## ACTA No. 14

- 1. Saludo y objeto de la reunión:** El ingeniero Suescún saluda a los participantes e indica que la reunión se realiza para hacer seguimiento al proceso de evaluación y el estado de atención a observaciones del proyecto **CONSTRUCCIÓN DEL SISTEMA DE ALCANTARILLADO Y PLANTA DE TRATAMIENTO DE AGUAS RESIDUALES, CORREGIMIENTO DE ATANQUEZ PERTENECIENTE AL RESGUARDO INDIGENA KANKUAMO, MUNICIPIO DE VALLEDUPAR, DEPARTAMENTO DEL CESAR.**

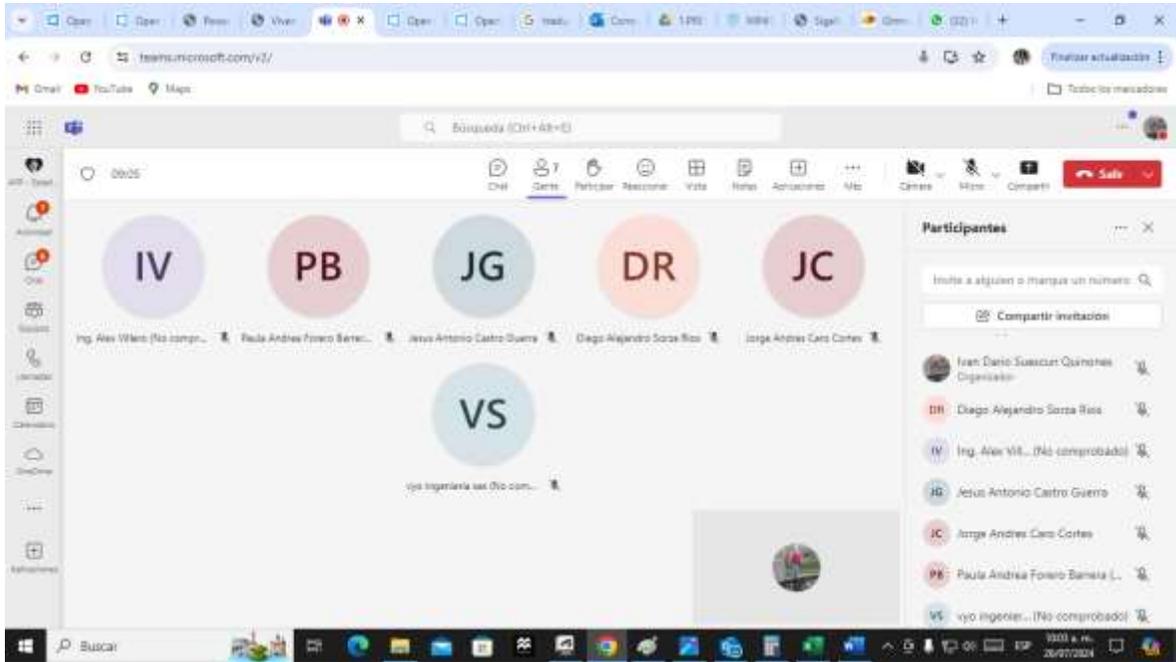
- Tras la memoria de cálculo como los ejes del plano de construcción de la planta se ven muy cerca el sustitutivo. Se le debe porque se requiere un muro de 1.2m de altura con una base de 3.0m.

- En la estructura tipo taraca revisar el dibujo por control de esquineros (C23 18.6.4) y verificación de momento de resistencia (Tabla C.23 - C.7.7.1). Por ejemplo, en los muros de los techos de locales se utilizan como ejemplo el mismo parámetro de Sca.

- Verificar el modelo estructural de la cubierta FEM especificarse en el diseño de los vigas ya que utilizar una sección de 14 x 14. Atención para comprobar que durante la etapa de construcción pueda levantar un control más riguroso para cumplir que estas dimensiones. Sin la serie reducida se sugiere modificar esta sección por una más conservadora, verificar el modelo computacional y actualizar el dibujo de la planta.

- Revisar los momentos de diseño y zonas estructurales del momento de 10m ya que solo se adjuntaron documentos del momento de 5m, revisado por los archivos de tablas del software que el autor para ambos casos.

- Revisar el dibujo de la construcción ya que según los memoria se coloca un elemento de 0.5 x 1.5 para el plano solo 0.5 x 1.5m.
- Revisar en los planos de los detalles los detalles gráficos de las conexiones constructivas.
